六ヶ所ウラン濃縮工場における劣化ウランの最大貯蔵能力の増強について

令和8年5月
日本原燃株式会社

図－5 （1/2） 変更前後比較図（B ウラン貯蔵室）

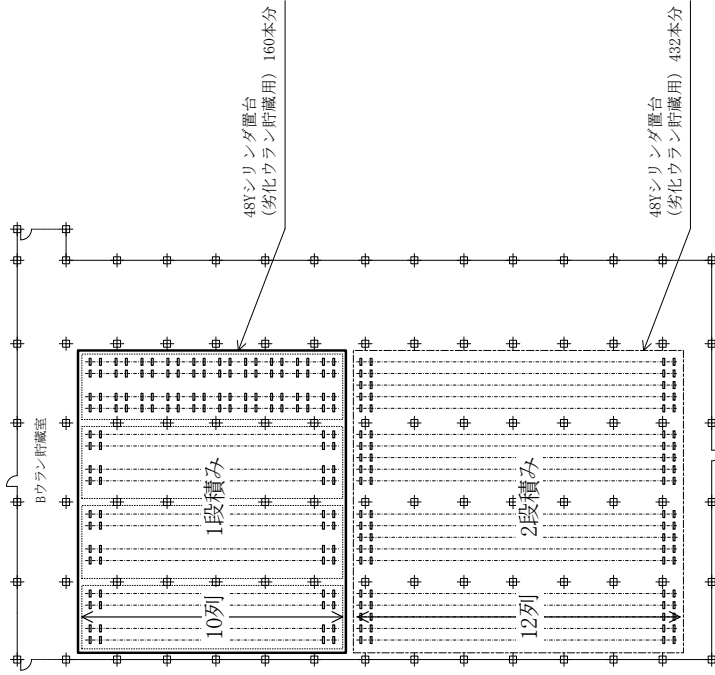
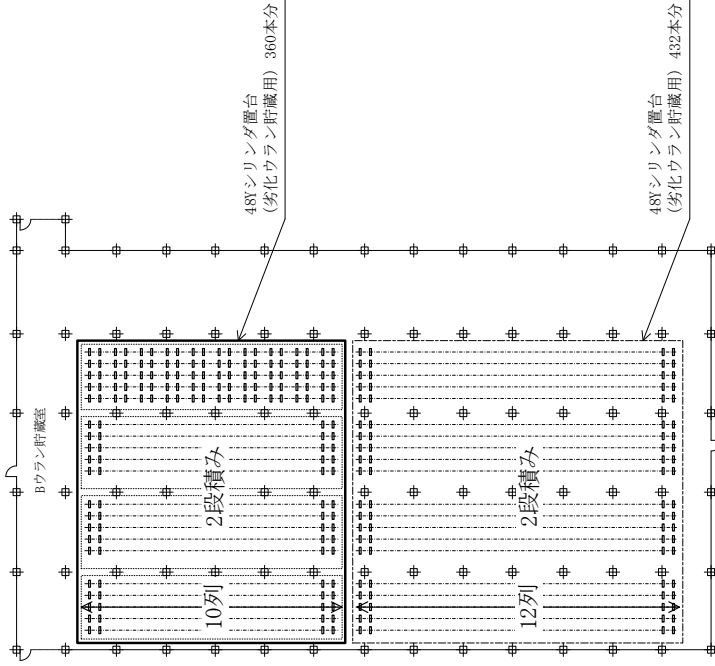
- ・B ウラン貯蔵室の1 段積み方式の置台を2 段積み方式に変更（1 段積み方式置台を撤去し、2 段積み方式置台を設置する。）する。
- ・C ウラン貯蔵室の空きスペースに2 段積み方式置台を設置する。

設置する置台については、既設の2 段積み方式の置台と同じ仕様・構造とする。変更前後の比較を図－5 に示す。

変更前		変更後		変更内容
配置 		配置 		既設の1段積み方式置台（160本分）を撤去し、2段積み方式置台（360本分）を設置する。
貯蔵方式  ・ 4本×10列×4エリア＝160本		貯蔵方式  ・ 9本×10列×4エリア＝360本 ※200本増

図－8 施設からの放射線による一般公衆の線量

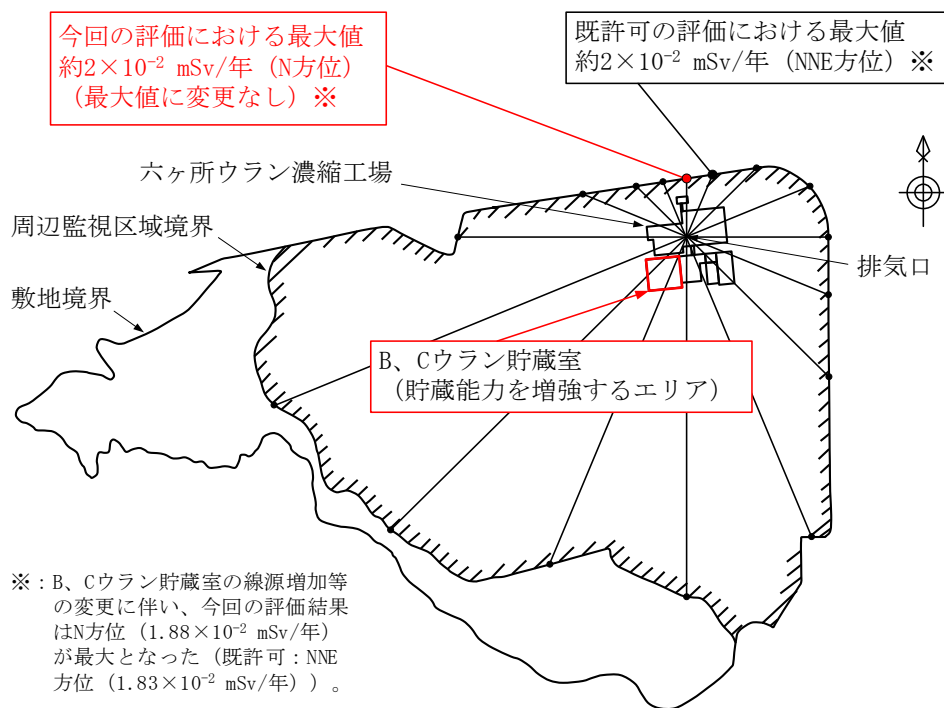
直接線及びスカイシャイン線による公衆の実効線量は、十六方位中、北（N）方位の周辺監視区域境界が最大となり、既許可における地点（NNE）と変わるが、評価結果は約 2×10^{-2} mSv/y となる。（図－8 参照。）。

本評価値は、「線量告示」に定める周辺監視区域外の線量限度 1 mSv/y に比べ十分小さい。また、「発電用軽水型原子炉施設周辺の線量目標値に関する指針」に定める線量目標値 50 μ Sv/y 以下である。
